SERVICE INFO – INA 0187

Преминете към еластичен многоканален ремък

Обтяжната ролка 531 0503 10 вече не е необходима

Двигатели: F1AE

Снимка 2: Аксесоарното задвижване, започвайки от двигател номер 0113090 с еластичен многоканален ремък

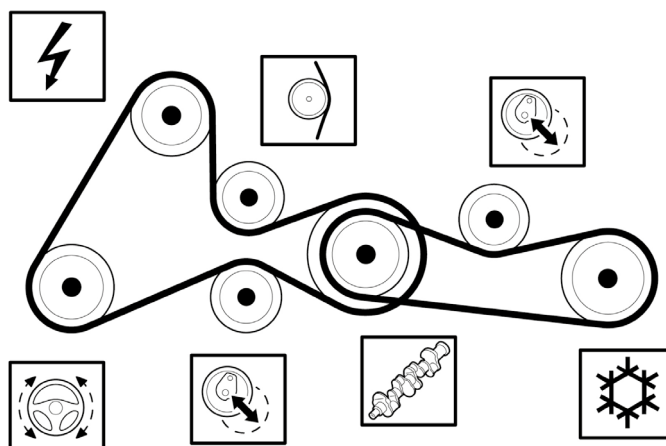
За аксесоарната задвижваща система на компресора на климатика, производителите, изброени по-горе, използват еластичен многоканален ремък, започвайки от номер на двигателя 0103090. По този начин се елиминира необходимостта от обтяжната ролка с конвенционалния многоканален ремък.

Двигателите до номер на двигателя 013089 също могат да бъдат оборудвани с еластичен многоканален ремък FB4EPK903 по време на обслужване. Това също елиминира необходимостта от обтяжната ролка.

Еластичният многоканален ремък отговаря на всички технически спецификации без ограничения и може да се монтира безопасно на двигатели до номер 1013089. След като двигателят е конвертиран към еластичен многоканален ремък, не може повече да се монтира обтяжна ролка при никакви обстоятелства.
